**Vereinigung der
Prüfsingenieure für
Standsicherheit und
Brandschutz des Landes
Schleswig-Holstein e. V.**

Fehlersammlung 2025

**Ausgewählte Beispiele mangelhafter
bautechnischer Planungen und
Ausführungen**

**Schadensverhütung im Rahmen der
bautechnischen Prüfung und
Überwachung**

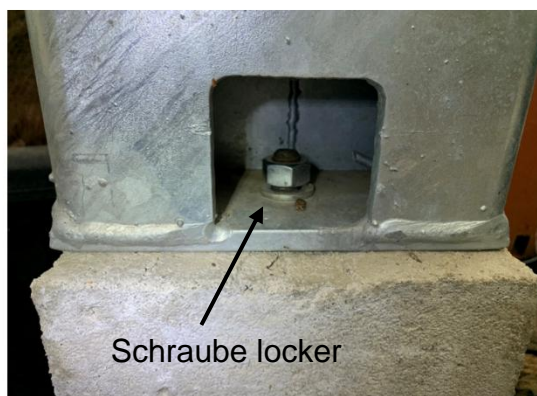
Bei einem Anbau an einen bestehenden Baumarkt wurden die Stützen nicht fachgerecht mit den Gründungsbauteilen verschraubt. Je Stützenfuß sollten gemäß statischer Berechnung 4 Schrauben eingebaut werden. Teilweise wurden nur 2 Schrauben eingebaut, teilweise fehlten die Schrauben komplett – insbesondere auch an nicht mehr offensichtlich einsehbaren Stellen. Bei anderen Stützen wiederum wurden die Schrauben nicht fest angezogen, es wurden Spalte zwischen Schraubenmutter und Unterlegscheibe von mehreren mm vorgefunden.

Die kraftschlüssige Verbindung der Stützenfüße mit den Fundamenten sorgt prinzipiell für einen sicheren Abtrag der äußeren Lasten. Bei z.B. Starkwind hätten die fehlenden oder unzureichenden Verschraubungen im schlimmsten Fall zum Versagen der Tragfähigkeit der Stützen und damit zum Versagen der Stahlkonstruktion führen können.

Prinzipskizze

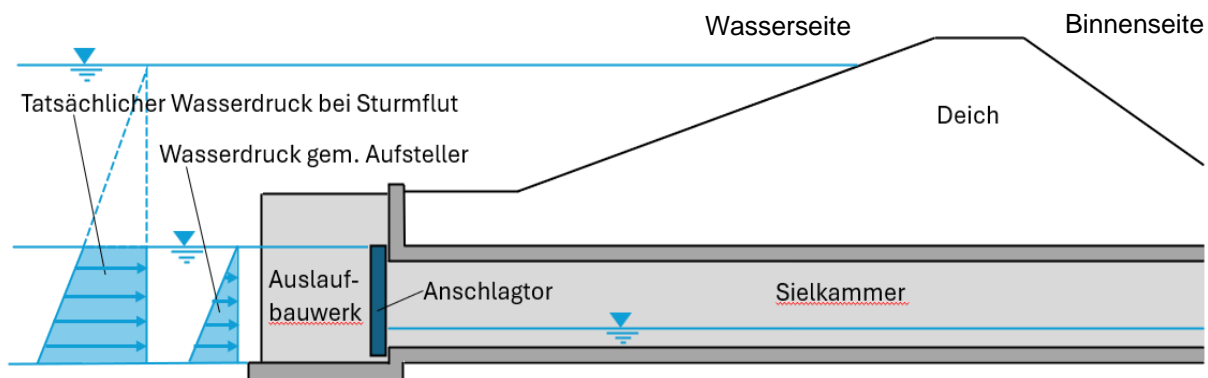
Der Aufsteller hatte das Tor für einen maximalen Wasserstand in Oberkante des Tores zzgl. eines Wellenaufschlags bemessen. Dabei wurde leider vernachlässigt, dass das Tor an seiner Oberkante gegen die Sielkammer abdichtet und der Wasserstand im Falle einer auftretenden Sturmflut maximal ca. 6 Meter über der Oberkante des Tores liegen kann. Hierdurch kommt es zu einer erheblichen Mehrbelastung des Tores gegenüber den Ansätzen der Aufsteller-Berechnung. Einige Bauteile des Tores waren zu verstärken, um für den Sturmflutfall eine ausreichende Tragfähigkeit zu gewährleisten.

Nur durch die bautechnische Prüfung wurden die unzureichenden Lastansätze und die Unterdimensionierung des Tores entdeckt. Dadurch konnten rechtzeitig vor dem Einbau der Tore Verstärkungsmaßnahmen ergriffen werden.

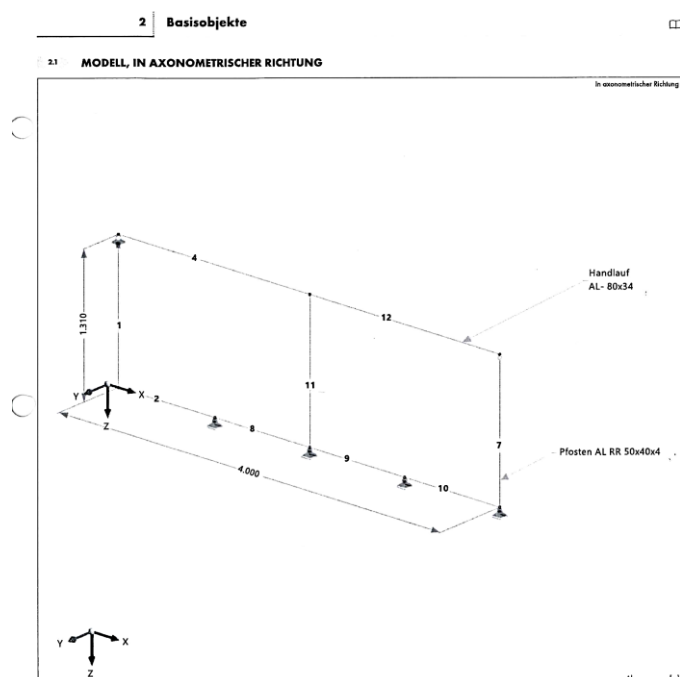
Aufstellerseits wurde für die Auflager eine Einspannung um die vertikale Achse (Z- Achse) vorausgesetzt, deren Fehlen ansonsten zur Instabilität des Systems geführt hätte. Die Einspannmomente wurden bei der Anschlussbemessung nicht weiterverfolgt und hätten Tragfähigkeitsüberschreitungen der Verbindungsmittel ergeben.

Die ermittelten Verformungen der Konstruktion (Knotenverschiebung $u > 80$ cm) wären für die Glasfüllungen unverträglich gewesen und hätten zu deren Bruch geführt. Die Bemessungsergebnisse der EDV-gestützten Berechnungen lauteten für alle Stäbe „unbemessbar“. Somit wäre auch eine ausreichende Standsicherheit der Geländerkonstruktion nicht gegeben gewesen.

Bild 1: Balkenlage des Flachdaches im Grundriss

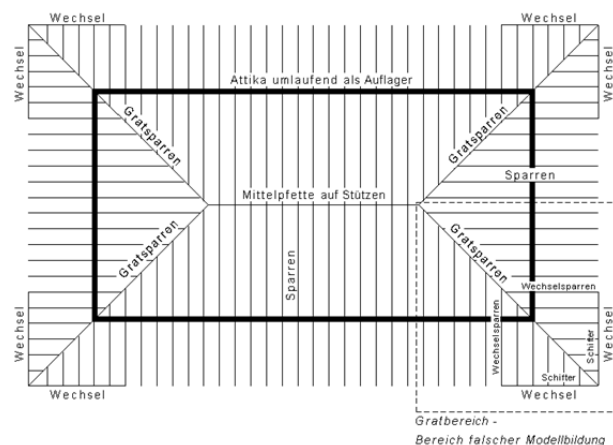
Nach dem Aufbringen der Dachschalung wurden auf der Baustelle deutlich sichtbare Durchbiegungen der Sparren im Gratbereich festgestellt. Weiterhin ließen sich die Kragarmspitzen von Hand auf und ab bewegen. Die ausführende Firma schaltete daraufhin einen Prüferingenieur ein, da ihr eine mangelhafte Ausführung vorgeworfen wurde.

Bild 2: Einflussflächen und statische Modellbildung des Gratsparrens

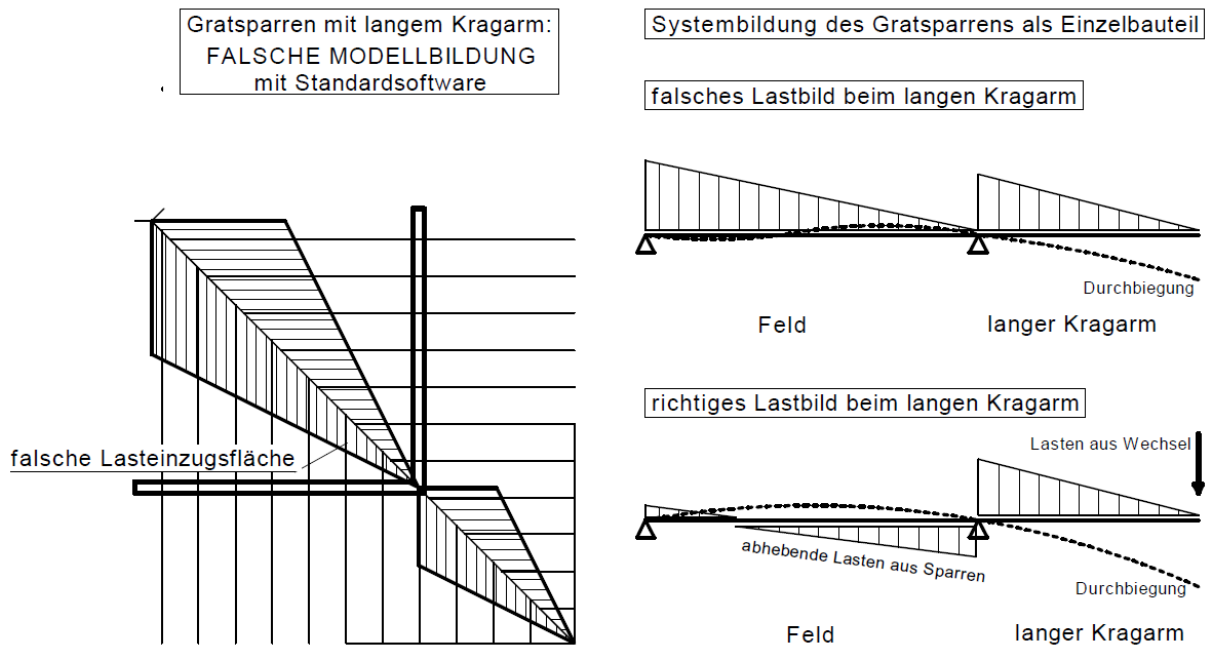
Der entscheidende Fehler liegt an einer falschen statischen Modellbildung der Gratbereiche, also in der Planung. Das Dachtragwerk wurde für die Berechnung in Einzelbauteile zerlegt, dabei wurden jedoch falsche Lasteinflussflächen infolge der Verwendung einer Standardsoftware zugrunde gelegt. Die falsche und richtige Modellbildung ist in Bild 2 dargestellt. Noch deutlicher werden die Einflüsse der langen Auskragungen bei einer räumlichen Modellierung, siehe Bild 3.

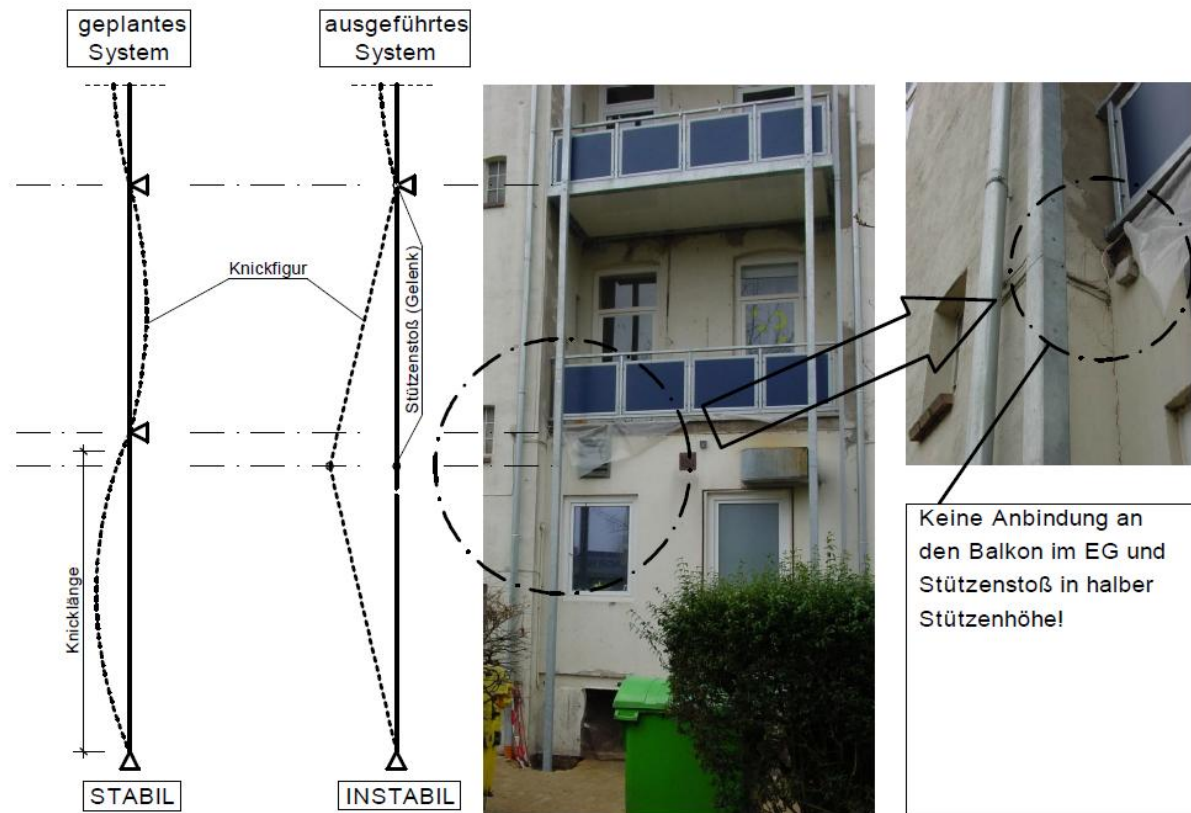
1. Der Balkon im 1. Obergeschoss befindet sich nur als Terrasse auf dem vorspringenden Anbau des Erdgeschosses und hat daher keine Anbindung an die Balkonstützen.
2. Ungefähr auf Höhe der Erdgeschossdecke sind die Balkonstützen stumpf gestoßen.
3. Durch leichten Krafteinsatz lassen sich die Stützen „von Hand“ bewegen.

Durch die fehlende Anbindung des untersten Balkons ist der Stütze ein horizontales Auflager genommen worden. Damit haben die Stützen, die vorher geschosshoch nachgewiesen wurden, nun eine Knicklänge von ca. 7 m.

Eine Verdoppelung der Knicklänge bedeutet in diesem Fall eine Reduzierung der Tragfähigkeit auf unter 50 %.

Verschärft wurde die Situation durch die Anordnung eines Stumpfstoßes in Stützenmitte, welcher hier als Gelenk betrachtet werden muss. Damit ist ein verschiebliches (instabiles) System geschaffen worden.

Bewehrung des
Stahlbetonunterzugs wird
nicht durch den Stahlträger
geführt sondern endet vorher.
Unzureichende Auflagerung
des Stahlbetonunterzugs.

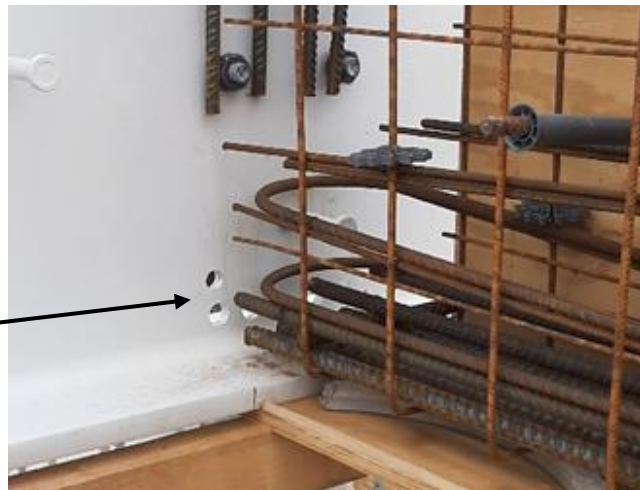
Im Zuge der Baukontrolle wurde festgestellt, dass die Auflagerung des Stahlbetonunterzuges auf dem Unterflansch des Stahlträgers nur unzulänglich gegeben war und die die Bewehrung nicht durch die Stegbohrungen des Stahlträgers geführt wurden (s. Foto).

Durch die Vorfertigung des Bewehrungskorbes des Stahlbetonunterzuges außerhalb der Schalung ist dieser voraussichtlich zu kurz hergestellt worden. Die fehlende Auflagerung und zu geringe Verankerungslänge der Bewehrung hätten ein Versagen der Biegezugbewehrung oder ein Nachgeben am Auflager nach sich ziehen können.

Bild links: Bewehrung des Deckenversprungs nach der 1. ursprünglichen Modellierung
Bild rechts: Bewehrung nach der 2. überarbeiteten Modellierung

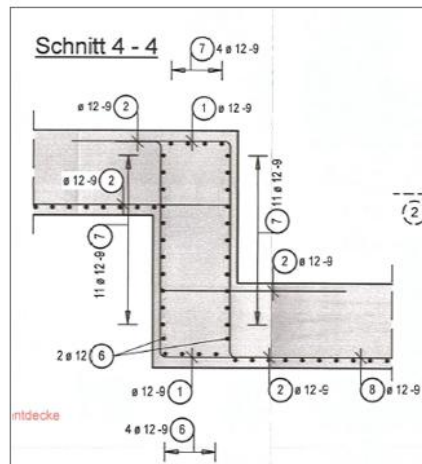
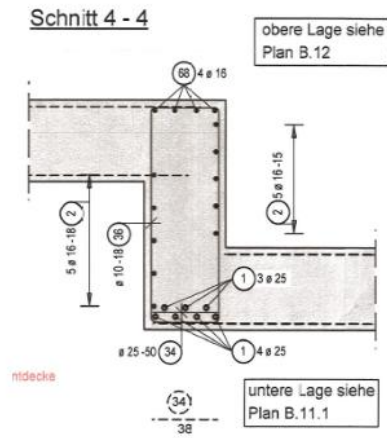
Die Deckenplatte der Tiefgarage wurde im vorliegenden Fall zunächst als ebene durchlaufende Platte ohne Berücksichtigung der Deckenversprünge modelliert. Die Ausführungsplanung zeigte später, dass die Deckenversprünge teilweise eine Höhe von bis zu 1,50 m erreichen. Diese Versteifung der Decke ist dann nicht mehr zu vernachlässigen, da ein solcher Deckenversprung wie ein zusätzlicher Balken wirkt und dadurch das Tragverhalten der Decke entscheidend ändert. Durch die Hinweise des Prüferingenieurs wurde die Statik der Decke überarbeitet.

Wie maßgebend die richtige Modellierung der Decke ist, lässt sich sehr gut an einem Vergleich der Bewehrung eines 1,26 m hohen Deckenversprungs vor und nach der Modelländerung darstellen:

1. ursprüngliche Modellierung:	vorgesehene untere Bewehrung:	5,65 cm ²
	aufnehmbares Biegemoment:	300 kNm
2. überarbeitete Modellierung:	erforderliche untere Bewehrung:	36,37 cm ²
	aufnehmbares Biegemoment:	1.500 kNm

Die Beanspruchung innerhalb des Deckenversprungs hat sich also etwa verfünffacht!

nachträglich ergänzter Längswandverband,
maßgebend für die Gesamtstandsicherheit der Halle

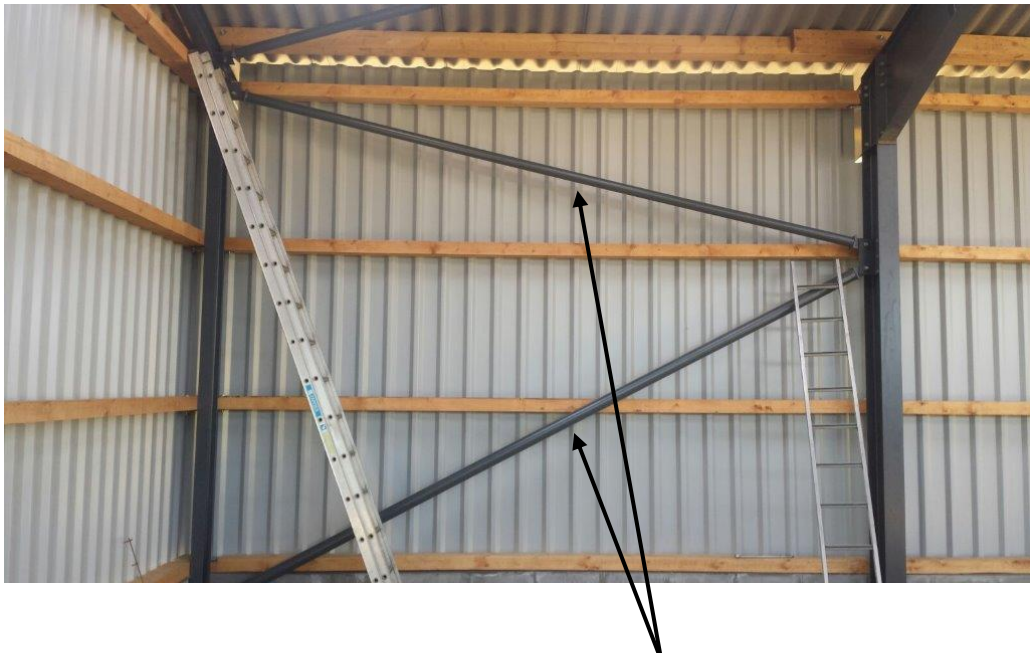
Im Rahmen einer prüfseitigen Schlussbesichtigung wurde festgestellt, dass ein Längswandverband nicht eingebaut wurde. Dieser wurde dann nachträglich ergänzt (siehe Foto).

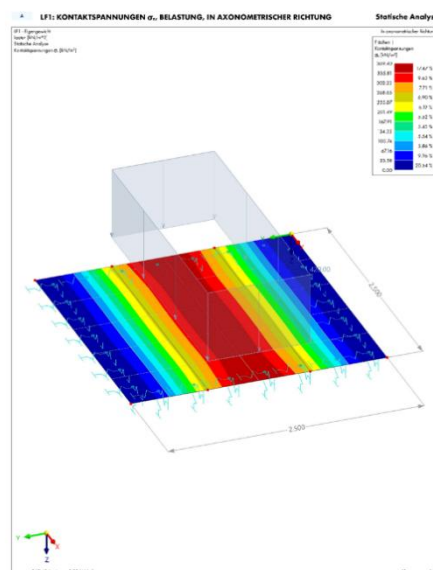
Für die Gründung wurde ein Standsicherheitsnachweis zur Prüfung eingereicht, bei dem nur die äußere Standsicherheit (Nachweise für den Baugrund) nachgewiesen wurde. Auf Nachfrage wurde als Ausführung für das Fundament eine Stahlplatte mit Abmessungen von 2,5 x 2,5 m (je Kranfuß) mit der Stärke von 3 cm, welche auch schon (vor Freigabe) beschafft wurden, gewählt. Der Eckdruck des Krans betrug ca. 66 t (charakteristisch, d.h. ohne Sicherheiten).

Aufgrund der Abmessung der Stahlplatte und der Höhe der Belastung war die Annahme einer steifen Gründung, welche der Bemessung zu Grunde lag, nicht gegeben. Dies konnte durch Vergleichsrechnungen gezeigt werden. Zudem fehlte der Nachweis der Stahlplatte.

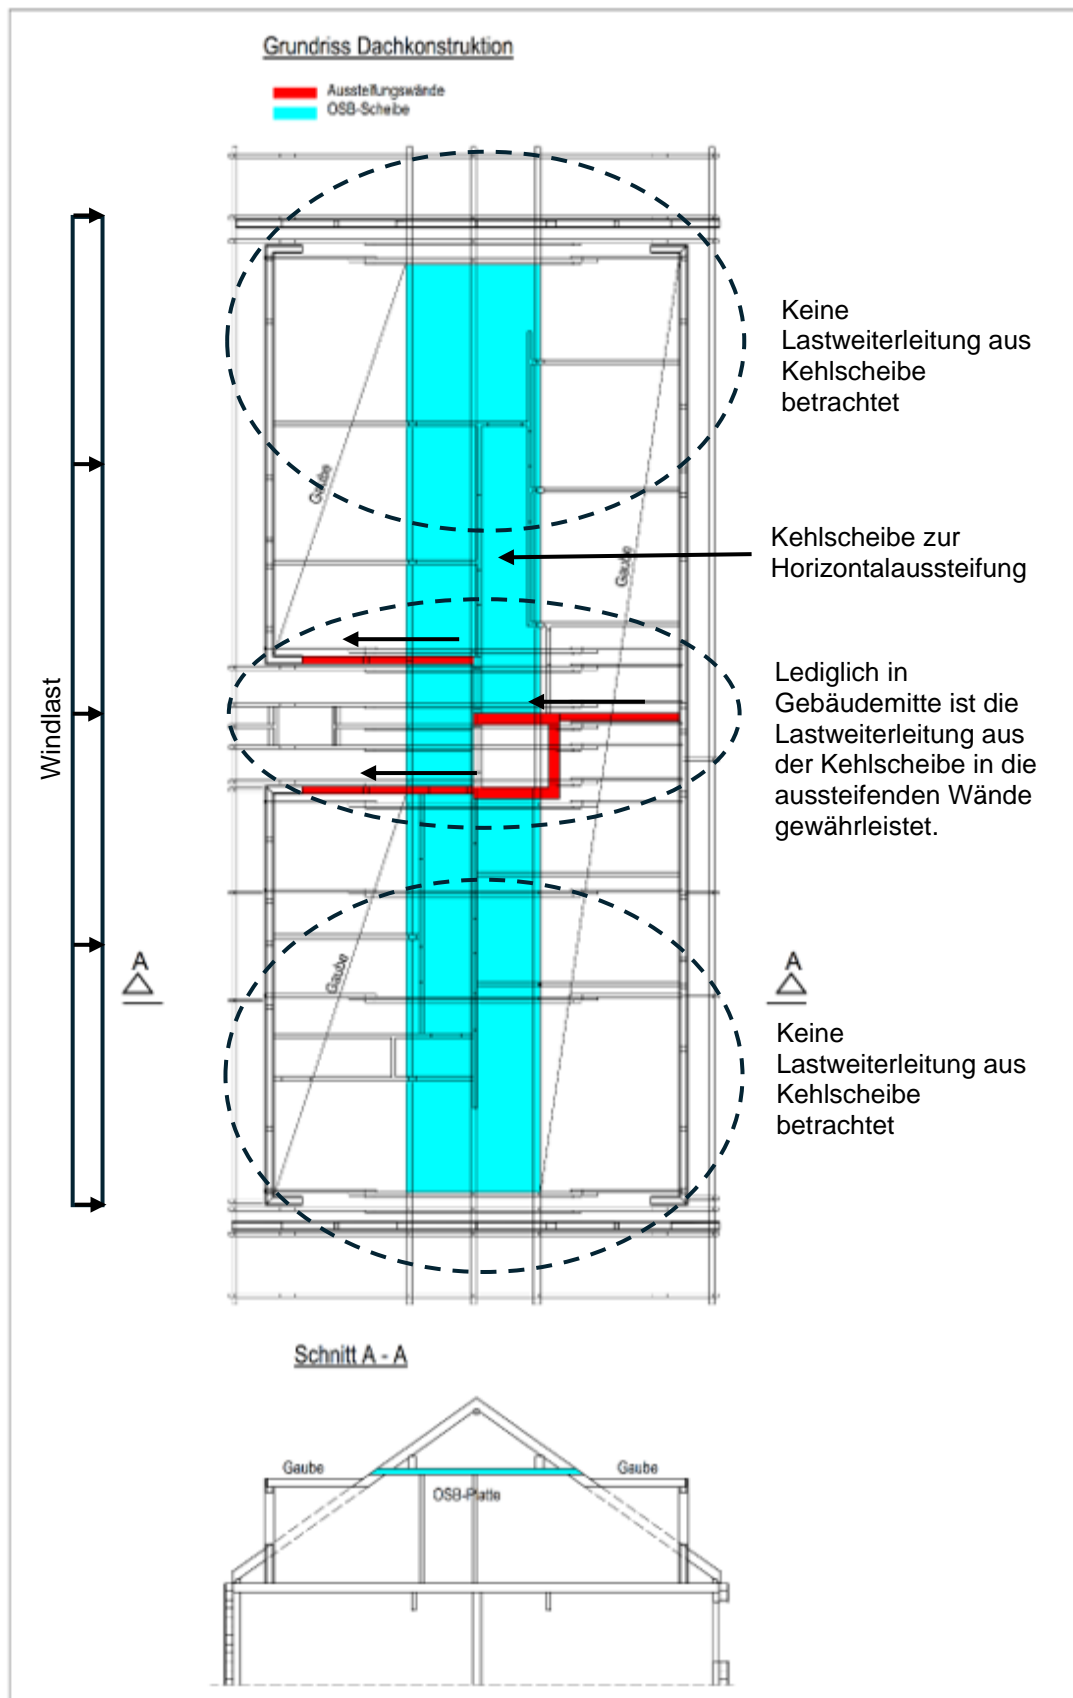
Die Lastweiterleitung der Horizontallasten aus der Scheibe (vorwiegend aus Windbelastung) wurde nicht weiterverfolgt. In der Gebäudemitte befinden sich Treppenhauswände, an denen die Kehlscheibe angeschlossen werden kann. Weitere aussteifende Wände/Elemente gibt es nicht. Im Bereich der Giebelseiten sind große Fensterfronten angeordnet, sodass hier keine horizontalen Lasten abgetragen werden können.

Die aussteifenden Wände in den oberirdischen Geschossen sind aufgrund der gastronomischen Nutzung im EG zum Teil nicht grundfest. Ein Nachweis der Aussteifung erfolgt nicht.

Vom Aufsteller wurde gefordert, Nachweise zur Aussteifung des Daches bzw. des gesamten Gebäudes zu führen und ggf. aussteifende Elemente wie Rahmen, Kragstützen, etc. zu ergänzen. Ohne eine vollständig durchdachte Aussteifung kann dies zu Mängeln, die zu großen Verformungen und zu Rissbildungen führen, im schlimmsten Fall zum Einsturz.

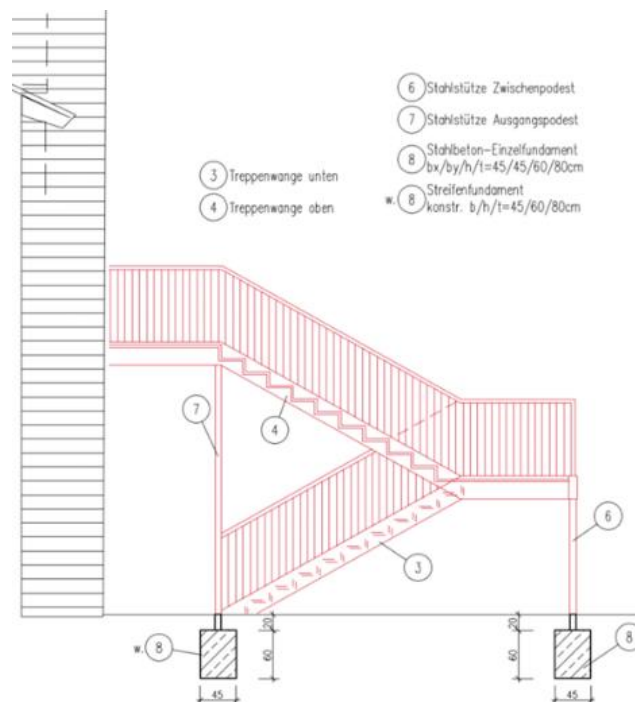
In der statischen Berechnung werden ständige Lasten und vertikale Nutzlasten angesetzt, aber keine horizontalen Lasten, weder auf das Gelände noch aus Wind oder Imperfektionen. Alle Stahlstützen werden als Pendelstützen mit Festhaltung am Kopf und Fuß gerechnet.

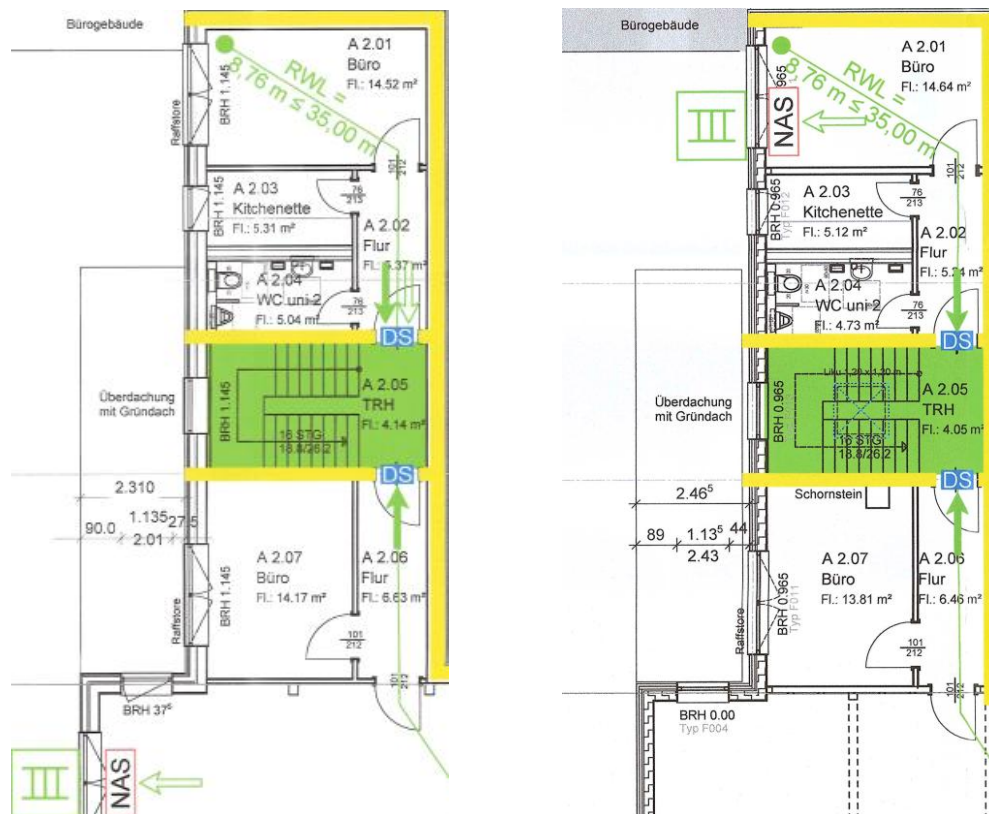
Im Rahmen der Brandschutzprüfung wurde festgestellt, dass für das im Plan oben dargestellte Büro A2.01 im 2. Obergeschoss sowohl der 1. als auch der 2. Rettungsweg über denselben notwendigen Treppenraum führen.
